Controle verslag van elektrische installaties op laagspanning en op zeer lage spanning

ORIGINEEL EXEMPLAAR
REF. 128/2023/80465/01:1

DATUM VAN CONTROLE **13/09/2023** AGENT **Souheil Idrissi**
 ADRES VAN CONTROLE **Windmolenstraat 15 - 9450 Haaltert** TYPE CONTROLE **Controlebezoek verkoop oude installatie (8.4.2.)**

BESLUIT : NIET CONFORM

Elementaire situatieschets en samenvattende beschrijving van de borden

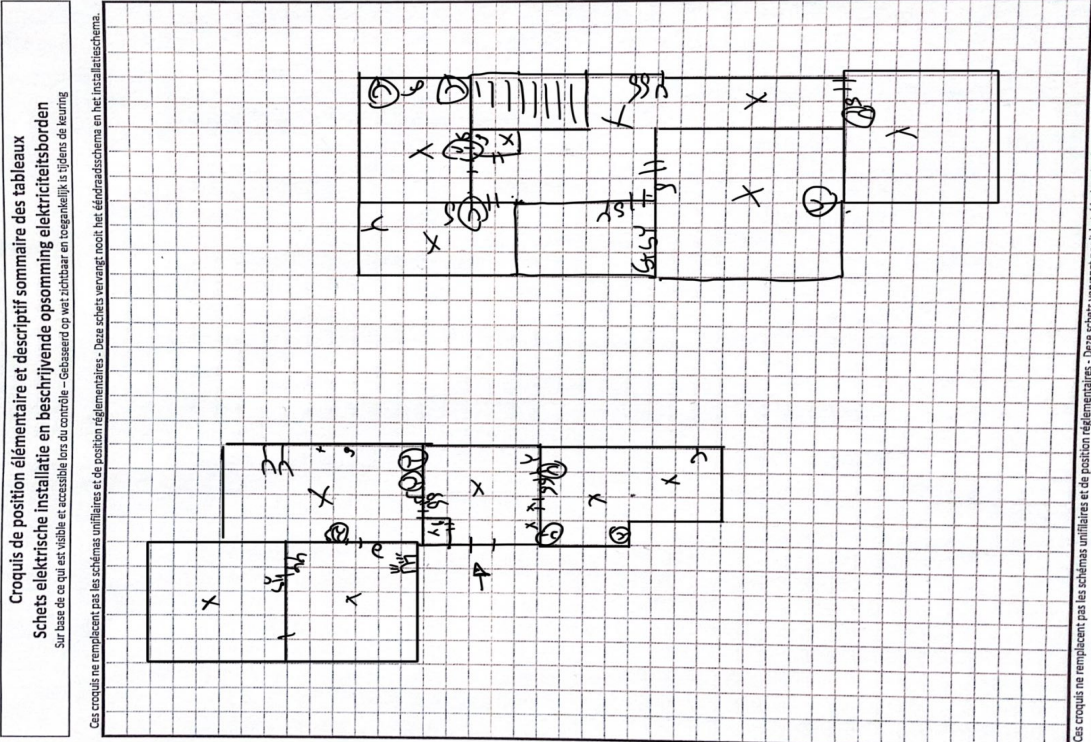
De defekte stopcontacten zijn gevestigd in **de keuken - de slaapkamer(s) - de zolder**
 Defecte kringen (isolatie) **Rechts beneden 16A mj**

- De elektrische installatie is niet verwezenlijkt met elektrisch materiaal volgens en naar de regels van goed vakmanschap. - 1.4.;5.1.1.1.;5.1.3.;5.2.1.

- Er is geen deur (meer) aan het bord. - 5.3.5.1.
- De kast (een deel van de kast) is beschadigd. - 9.5.
- Het elektrisch bord beschik niet over een afdoende beschermingsplaat. - 4.2.2.1.;4.2.2.3.

- De sectiegrootte van de overbruggingen in de bord(en) is niet aangepast aan de grootte van de beveiliging tegen overstroom. - 4.4.1.5.
- De aarding van de stopcontacten zijn niet aangesloten op de aardingsgeleider. - 6.4.6.4.;6.5.7.2.

- De penzekeringen/penautomaten van hetzelfde circuit zijn niet van dezelfde nominale grootte.
- De sectie van de geleiders is niet aangepast aan de grote van de automaten en zekeringen. - 4.4.1.5.
